Ergänzung zur Anleitung 63

Stereo-Farbfernsehempfänger Supplementary sheet Colour TV

TV 55-1000 TV 55-1000 SAT TV 63-1000 TV 63-1000 SAT* TV 70-2000 (Colani)*

SERVICE-INFORMATION Juli 1994

Bildröhrenwechsel TV 70-2000 (Colani)

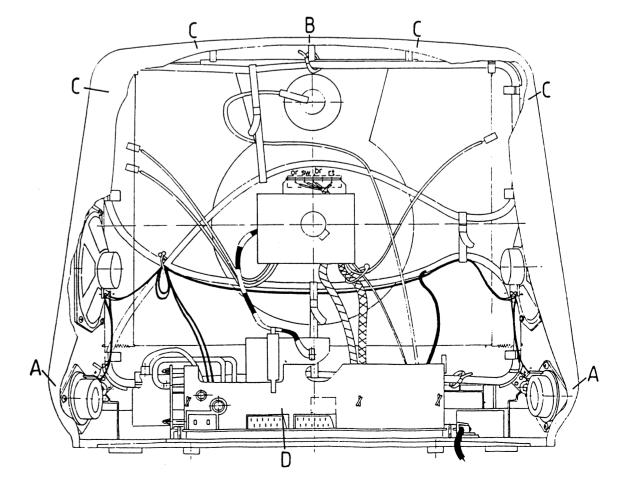
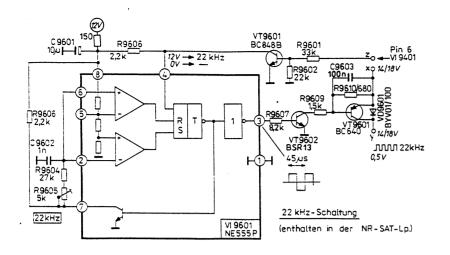
- 1.) Chassis und die beiden großen Lautsprecher einschließlich Gewindebolzen ausbauen.
- 2.) Die beiden unteren Befestigungsschrauben der Bildröhre sowie obere Winkel herausschrauben und Bildröhre herausnehmen.

- 3.) Die beiden festgeklebten Stützkeile am Gewindeboden lösen.
- 4.) Entmagnetisierungsspule und Erddraht an neuer Bildröhre montieren.
- 5.) Neue Bildröhre zuerst hinter die oberen Gehäuseversteifungen einsetzen, dann nach unten absenken und durch zweite Arbeitskraft von unten justieren.

- Achtung! Es ist unbedingt zu vermeiden, daß die Bildröhre dabei durch den Gehäuseausschnitt rutscht, weil durch das Spannband der Gehäuserand verletzt wird. Bildröhre gleichmäßig absetzen und nicht verkanten!

- 6.) Zwischen Befestigungslaschen der Bildröhre und Gehäuserand sind Unterlegscheiben zu legen, um die genaue Anpassung der Bildröhre an das Gehäuse zu erreichen.

- Beim Einschrauben der beiden Befestigungsschrauben ist darauf zu achten, daß zuerst die kurze Schraube (von hinten links) angezogen wird.
 - Bevor beide Schrauben angezogen werden, sind die beiden Stützkeile mit aufgebrachtem Klebstoff wieder einzubringen, wodurch die Bildröhre ganz nach oben geschoben wird. Beide obere Winkel anschrauben.

- 7.) Danach erfolgt der Lautsprecher- und Chassiseinbau sowie die entsprechend Skizze vorgeschriebene Kabel-
- 8.) Im Servicemode ist die Schirmgitterspannung einzustellen. (An der Gerätebedienung die Tasten P+ und P- gleichzeitig drücken und Netz einschalten. Auf der Fernbedienung PC betätigen und mittels Schirmgitterregler Bildröhre dunkel einstellen, daß nur noch die Rückläufe sichtbar sind. Gerät mittels Netztaste ausschalten.).

- 9.) Die Rückwandschrauben sind in der Reihenfolge A bis D anzuschrauben.

22 kHz-Schaltung

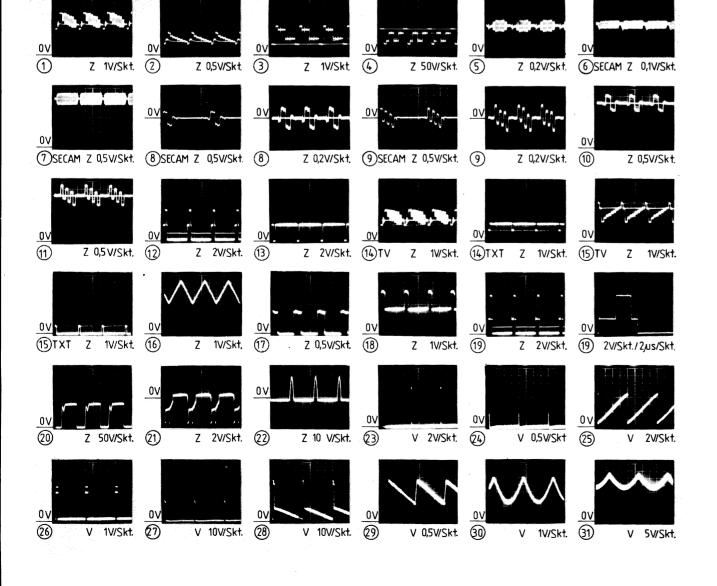
- 22 kHz: Periodendauer der 22 kHz-Impulse am SAT-Anten-

neneingang oszilloskopisch auf 45 µs einstellen.
